Meie 20.11.2024 nr 7.2-2/24/20848-6

Kruusimäe kinnistute ja nende lähiala detailplaneeringu kooskõlastamata jätmine

Olete taotlenud Transpordiametilt korduvat kooskõlastust Harju maakonna Kuusalu valla Kiiu aleviku Kruusimäe kinnistute ja lähiala detailplaneeringule (katastritunnused 35201:003:0433 ja 35201:003:0039, edaspidi *planeering*).

Joonis 1. Väljavõtte planeeringu põhijoonisest

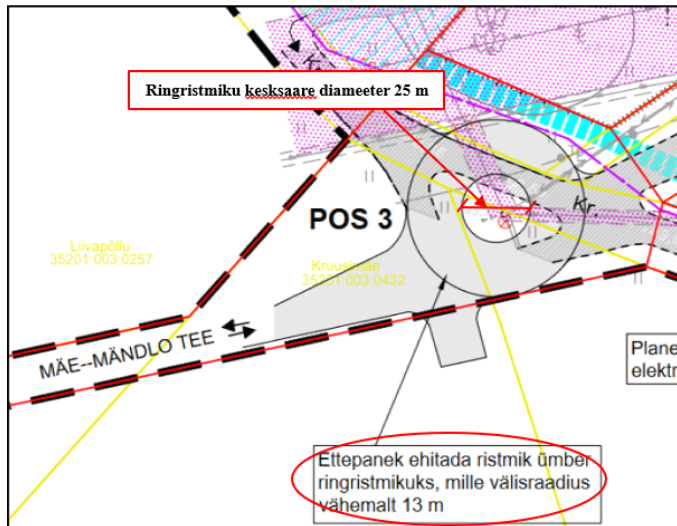
1. Oleme 30.08.2024 kirja nr 7.2-2/24/20848-4 p 1 esitanud nõude, et: „*Planeeringu põhijoonisel näidatud ringristmiku lahendus on meie hinnangul liiga väike, mistõttu ei ole manöövrivõimalused ohutud ning lisaks on talvist teehooldust keeruline teostada. Märgime, et riigiteedel ehitatavate ringristmike minimaalne raadius on 13 m*“.

Planeeringu põhijoonisel näidatud ringristmiku lahendust ei ole muudetud. Märgime, et normide § 28 lg 1 kohaselt peab ringristmiku kesksaare diameeter olema vähemalt 25 m (vt *joonis 1*).

Planeeringu põhijoonisel näidatud ringristmik on vastuolus normidega, millest tulenevalt palume korrigeerida kõnealuse ringristmiku parameetreid ning veenduda seejuures, et koostatud krundijaotuskava on piisav.

Joonis 3. Väljavõte planeeringu põhijoonisest

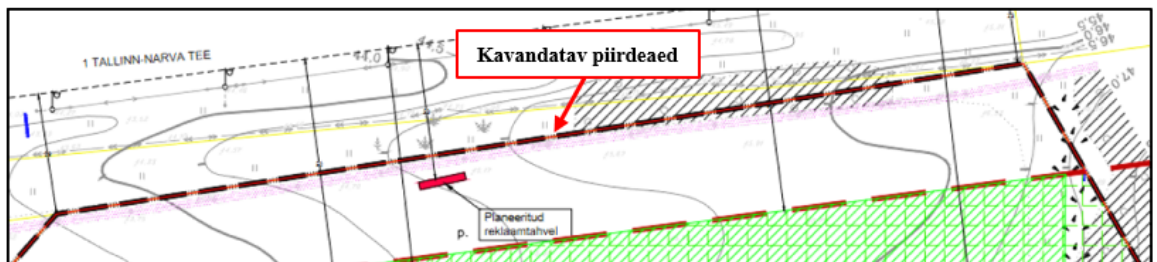
6. Sama kirja p 3 oleme esitanud nõude, et: „Planeeringu põhijooniselt puudub kavandatava piirdeaia kaugus riigitee äärmise sõiduraja välimisest servast“.

Planeeringu põhijoonisel näidatud lahendus on ebapiisava täpsusega ning seetõttu ei selgu, kas kavandatav piirdeaed paikneb huvitatud isiku kinnisasjal (vt joonis 3).

Täpsustada planeeringu põhijoonist ning näidata piirdeaed 0,5 m kinnistu piirist sissepoole, et oleks välistatud mõõtmisvea tõttu piirdeaia rajamine teemaale.
